Acuerdo 1269 Por el cual se aprueba la incorporación del cambio en los límites de generación y absorción de potencia reactiva de las unidades 1 y 2 de la planta de generación Termoguajira y la respectiva curva de carga

| N° 1269                | 06 Febrero 2020             | 11 Febrero 2020                      |

## Termoguajira 1

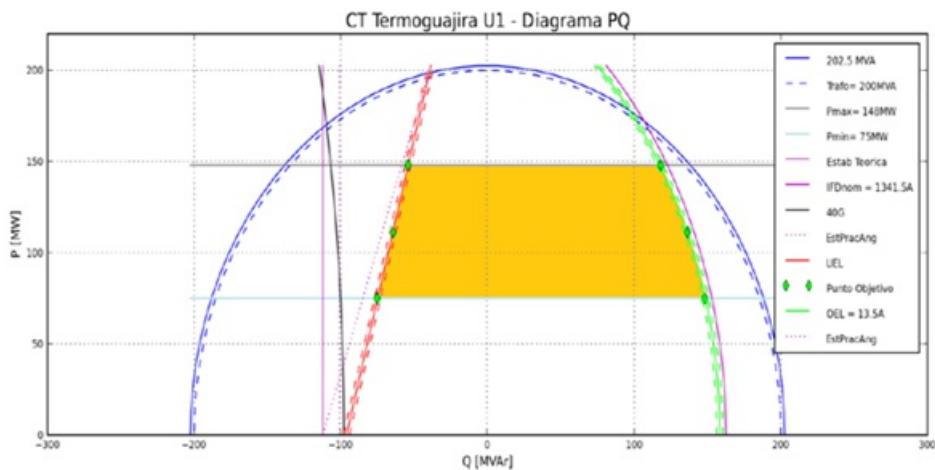
| 2 | Que como resultado de la realización de las pruebas de potencia reactiva de las unidades 1 y 2 de la planta de generación Termoguajira, se encontraron diferencias en los límites de generación y absorción de potencia reactiva, haciéndose necesario solicitar el cambio de los parámetros de la curva de cargabilidad.                                                                                                                                                                                                                                                                                                                                           |

Aprobar la declaración de una nueva curva operativa de carga de las unidades 1 y 2 de la planta de generación Termoguajira, en las que se definen la capacidad para entrega y absorción de potencia reactiva de las unidades en función de la potencia activa generada.

| Sobre-excitación |                      |                     | Sub-excitación |                      |                     |
| P (Mw)           | Q (Mvar)<br>Anterior | Q (Mvar)<br>Después | P (Mw)         | Q (Mvar)<br>Anterior | Q (Mvar)<br>Después |
| 75               | 40                   | 148                 | 75             | -40                  | -75                 |
| 111              | 40                   | 136                 | 111            | -40                  | -64                 |
| 148              | 40                   | 117                 | 148            | -40                  | -54                 |
